## 改善箇所説明図

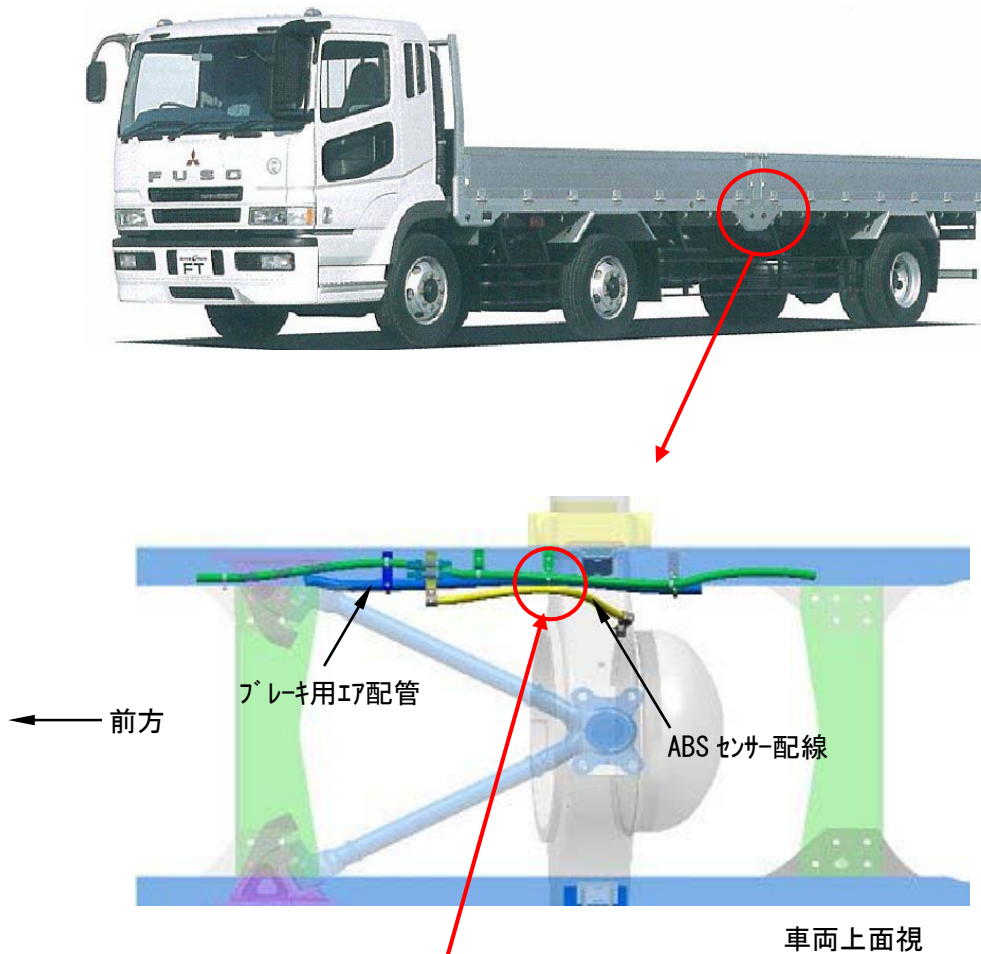
ABSセンサーの電気配線の取り回しが不適切なため、電気配線とブレーキ用エア配管とが干渉するものがある。そのため、そのままの状態で使用を続けると、走行中の振動等によりエア配管が損傷してエアが漏れ、最悪の場合、走行中にホイールパーク（駐車ブレーキ）が作動して走行不能又は制動力が低下するおそれがある。

全車両、ABSセンサー配線の取り回しを変更し、エア配管との隙間を確保する。また、エア配管に干渉痕がある場合は、干渉部を切除し、新品配管及び継手金具で補修する。
